改善箇所説明図

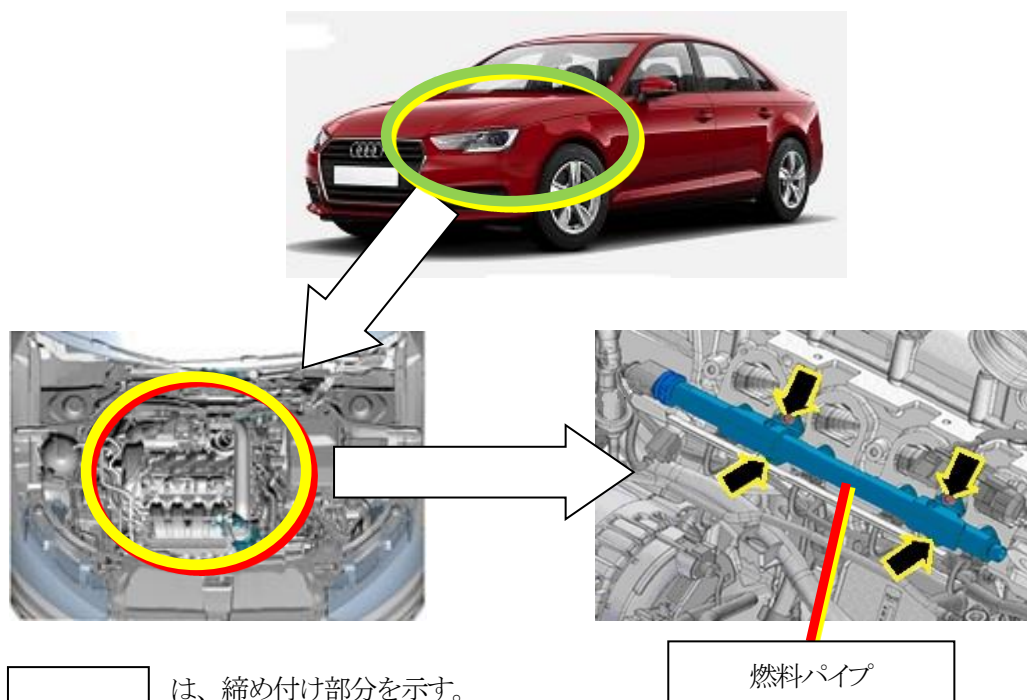
基準不適合発生箇所

原動機に装着されている燃料パイプの取付けボルトにおいて、取付作業が不適切なため、締め付けトルクが不足しているものがある。そのため、走行振動等により当該ボルトが緩み、最悪の場合、燃料が漏れるおそれがある。

改善の内容

全車両、燃料パイプ取付けボルトを規定トルクで締め付ける。

識別：車両識別プレートの下側に、白色で直径5mm程度のマークを塗布する。

また、点検整備記録簿の該当欄に「日付、走行距離、ワークショップスタンプと担当者名、リコール：外-2871 燃料パイプの取付修正」と記入する。
